**COMUNE DI ALBIANO d'IVREA**

**VARIANTE STRUTTURALE AL P.R.G.C.  
PER L'ADEGUAMENTO AL P.A.I.**

**ELABORATO D:  
RECEPIMENTO DELLE PRESCRIZIONI DI CUI AL PARERE UNICO  
DELLA DIREZIONE A18000 DEL 10/11/2025 E CRONISTORIA  
DELL'ITER ISTRUTTORIO**

Fig 1: Estratto Carta del Dissesto allegata alla Variante n.3

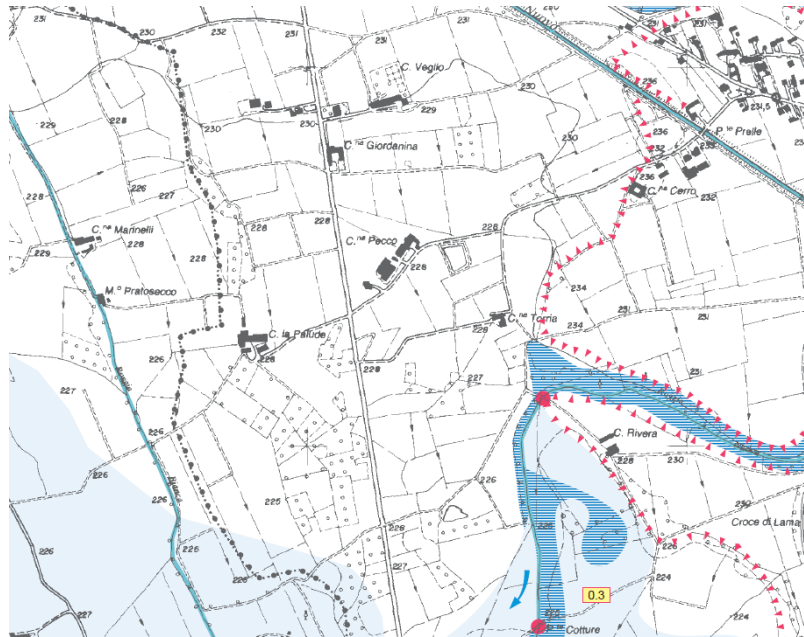
15) la Carta del Dissesto allegata alla Variante n.3, resa disponibile dall'Amministrazione comunale e consultata nell'ambito del lavoro in oggetto, non inserisce il settore di C.na Pecco e C.na Giordanina tra le aree inondabili

Fig 2: Estratto da Geoportale Reg. Piem., PGRA su base BDTRe con indicazione limiti fasce fluviali PAI

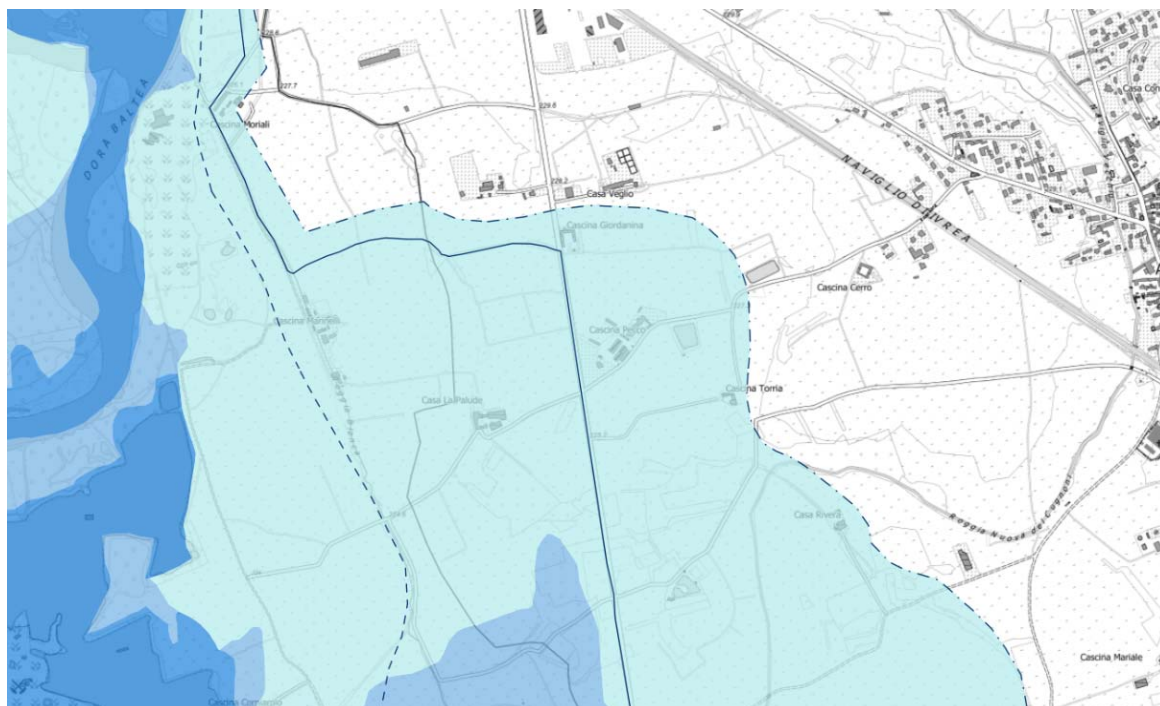
La Tav.02A - Carta geomorfologica ed Idraulica sintetizza gli esiti delle verifiche idrauliche condotte sulla Dora Baltea e Roggia dei Cugnioni: **nel dettaglio l'area in questione risulta esterna alle aree potenzialmente allagabili per Tr 500 anni, c.f.r. alla Tav. Int203 "Dora Baltea – situazione attuale - Aree di esondazione evento alluvionale ottobre 2000, Tr200, Tr500", Dic. 2002, allegata allo Studio Idraulico sviluppato nell'ambito delle verifiche di compatibilità idraulica ed idrogeologica della Variante n.3 del PRG comunale.**

Fig 3: Elaborazione DTM regionale maglia 5 x5 m con rappresentazione altimetria in scala di colori su base BDRE, limiti comunale in nero puntinato e fasce fluviali PAI in rosso

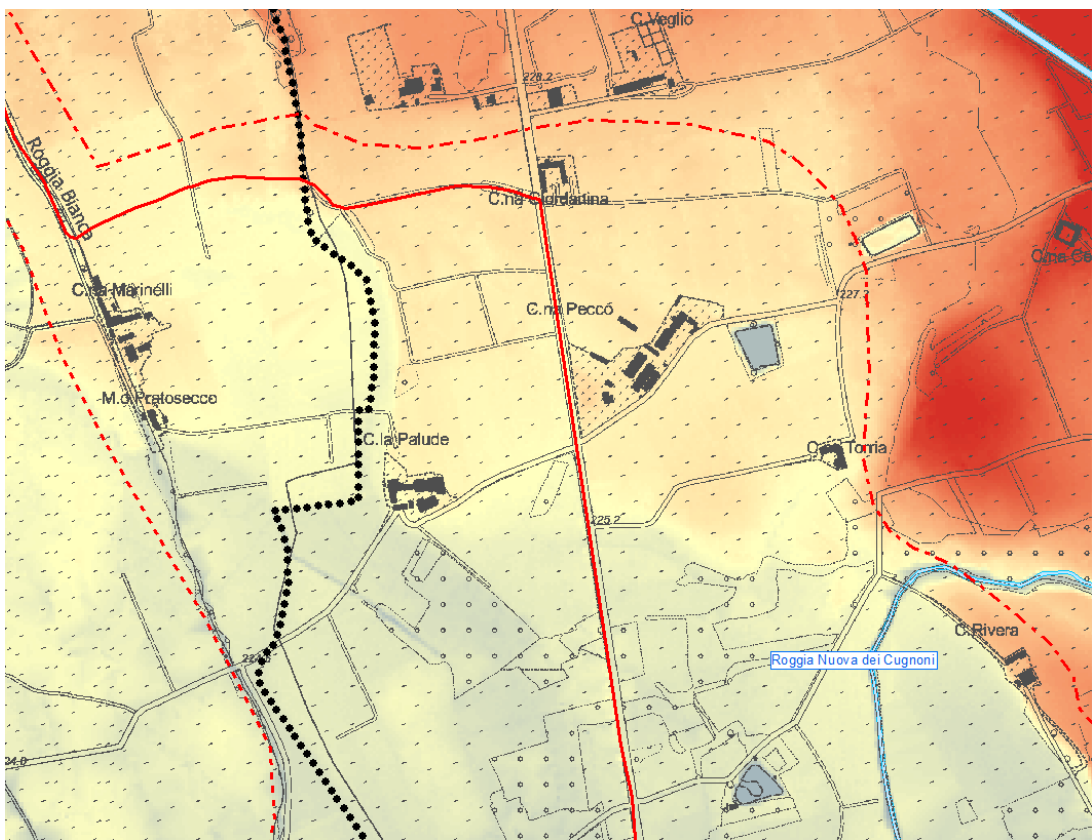
Il PGRA, nel settore posto ad ovest di Cascina Pecco, inserisce nello scenario L tutta la porzione di territorio ricadente in fascia B del PAI e buona parte della porzione ricadente in fascia A, a riprova del fatto che, come evidenziato dalle simulazioni idrauliche condotte dall'Ing. Enrione, l'area di C.Pecco e C.na Giordanina risulta soggetta a possibili fenomeni di allegamento connessi alla dinamica della Dora esclusivamente per Tr prossimi a 500 anni. A favore di cautela, si propone di mantenere il settore in Classe IIa, vincolandone l'utilizzazione, nelle norme di piano, alla sopraelevazione del primo piano calpestabile a quote superiori a quelle della piena per Tr 500 anni, con divieto assoluto di realizzazione di locali interrati. Infine, nel settore di territorio immediatamente a sud, nei pressi di C.na Torria, è stato rivisto il limite tra la classe IIa e la Classe IIIa2 (connesso alle possibili esondazioni da parte della Roggia dei Cugnoni), rendendolo più aderente alle reali condizioni morfologiche del sito
